Gliwice, dnia 03.12.2018 r.  
Znak postępowania 2/UZP/18

**WYJAŚNIENIA I MODYFIKACJA TREŚCI SPECYFIKACJI ISTOTNYCH WARUNKÓW  
ZAMÓWIENIA,**

*dot.: SPECYFIKACJI ISTOTNYCH WARUNKÓW ZAMÓWIENIA w postępowaniu o udzielenie zamówienia publicznego prowadzonego w trybie przetargu nieograniczonego na podstawie art. 10 ust. 1 w zw. z art. 39 ustawy z dnia 29 stycznia 2004 r. Prawo zamówień publicznych (t.j. Dz. U. 2018 r. poz. 1986 z późn. zm.), zwanej dalej „pzp”, o szacunkowej wartości poniżej kwot określonych w przepisach wydanych na podstawie art. 11 ust. 8 ww. ustawy ogłoszonego w Biuletynie Zamówień publicznych w dniu 29 listopada 2018; nr ogłoszenia 655204-N-2018*

**KATAWNIK DO UZUPEKNIENIA OPISU PRZEDMIOTU ZAMÓWIENIA**

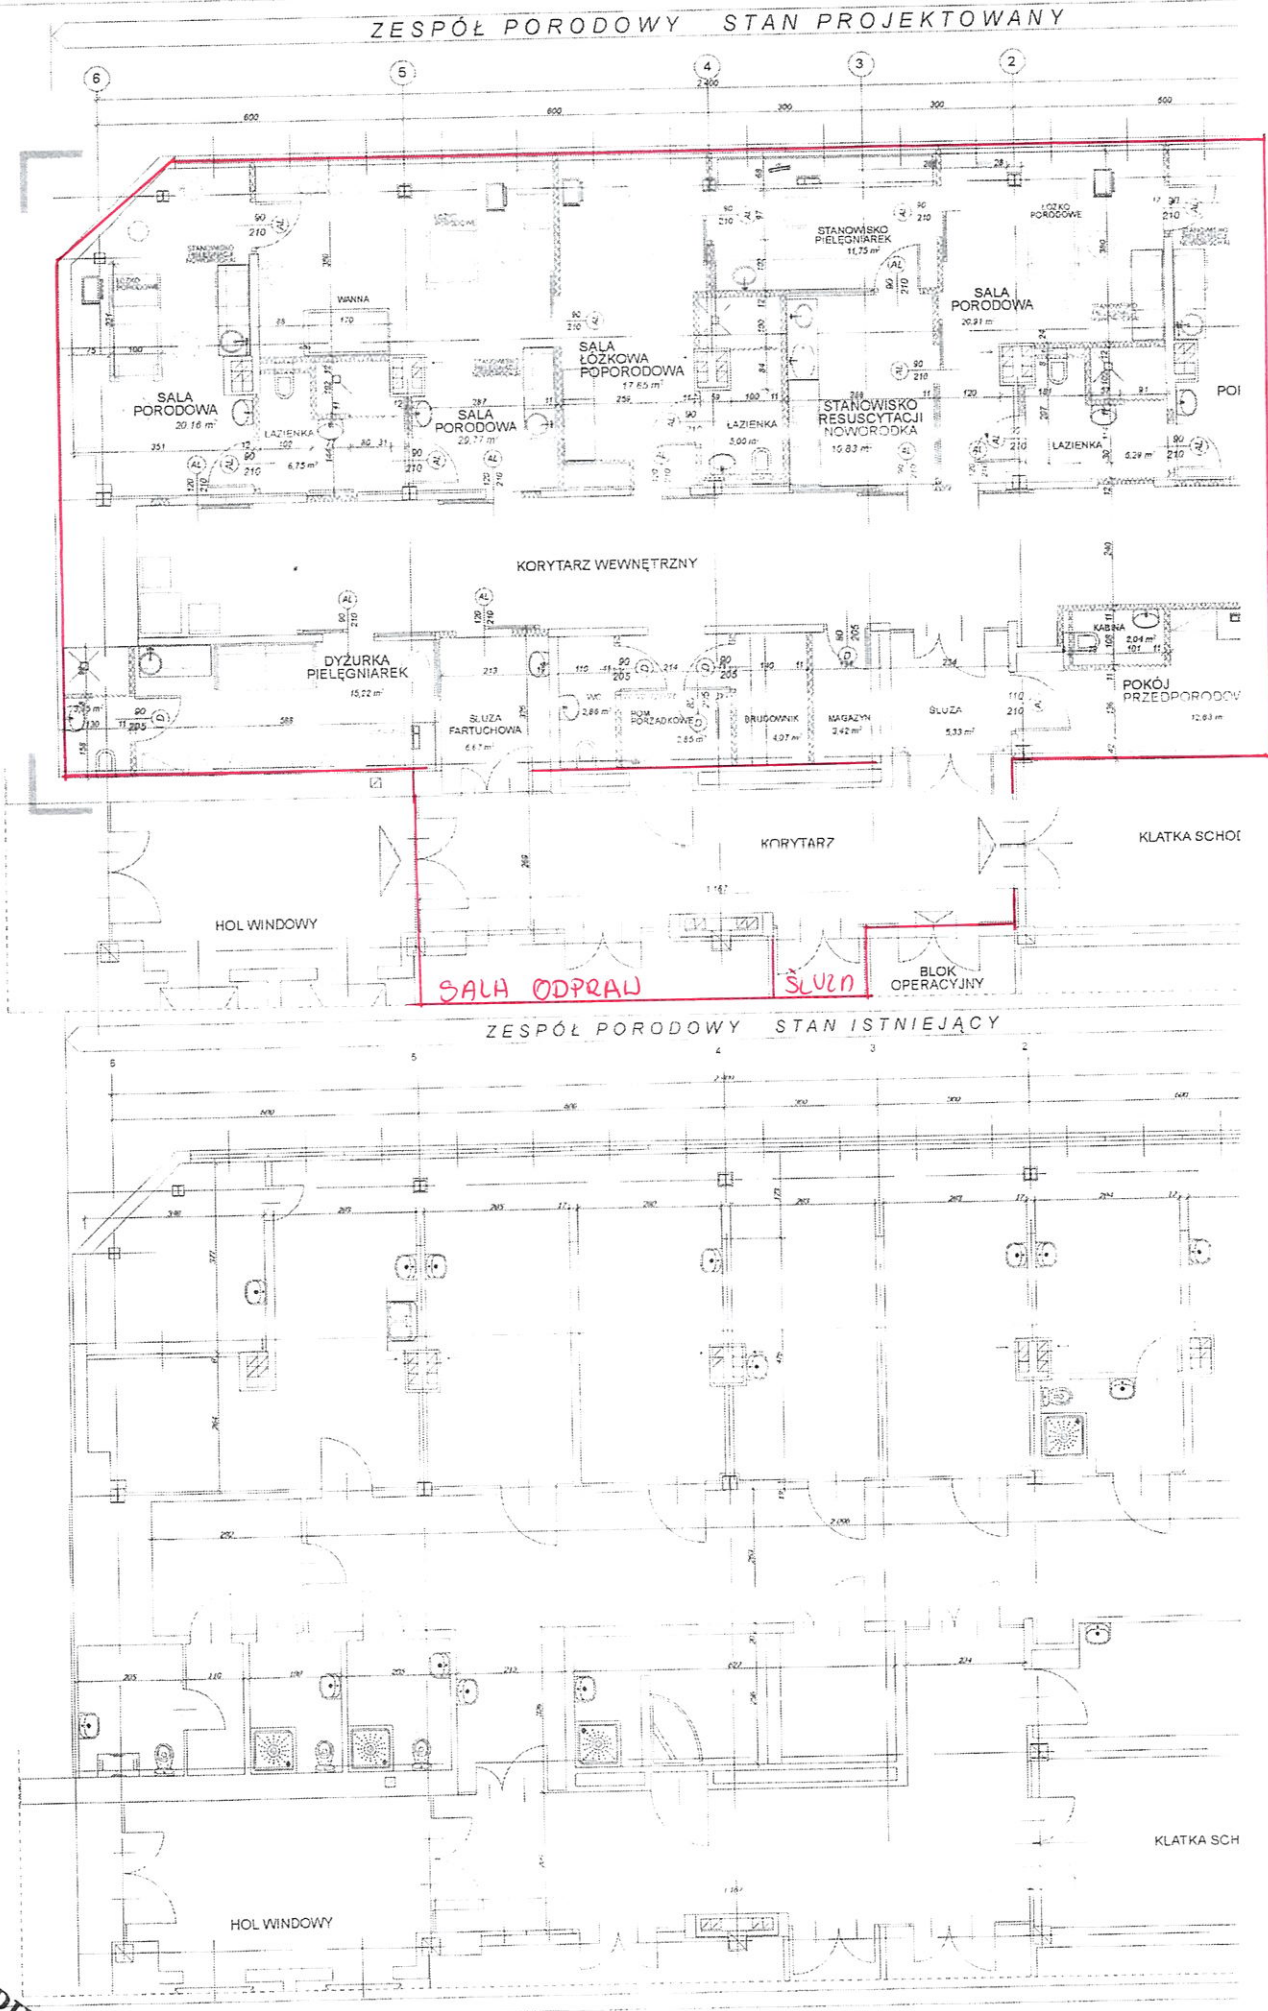
8) dostosowanie Bloku Porodowego do wymogów przeciwpożarowych ograniczone będzie do powierzchni i otworów drzwiowych określonych na planie graficznym kolorem czerwonym ( załącznik do uzupełnienia opisu zamówienia)
